Comune di Bologna

OGGETTO : Nodo di Rastignano - 2° Lotto Completamento della Variante alla SP 65 "della Futa" mediante realizzazione della cosiddetta Asta principale variante di Rastignano tratto svincolo di Rastignano - Ponte delle Oche.

Parere e richiesta di integrazioni documentali di competenza del Comune di Bologna.

Tipologia pavimentazione stalli sosta

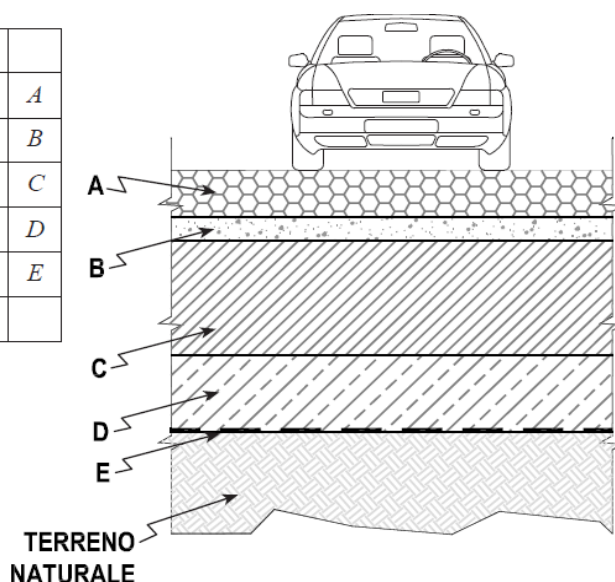
Per entrambe le aree, data la ubicazione, la pavimentazione degli stalli dovrà essere in materiale drenante, mentre i corselli di accesso e di uscita dovranno essere necessariamente in conglomerato bituminoso, così come meglio specificato nelle due figure sotto allegate.

| PAVIMENTAZIONE IN MASSELLI DRENANTI IN CLS | [cm] | |
| Masselli drenanti in cls | 12 | A |
| Letto di sabbia o pietrischetto | 6 | B |
| Strato di fondazione in misto granulare stabilizzato | 30 | C |
| Sottofondazione in mat.riciclato/pietrisco* | 20 | D |
| Geotessile | | E |
| Totale | 68 | |
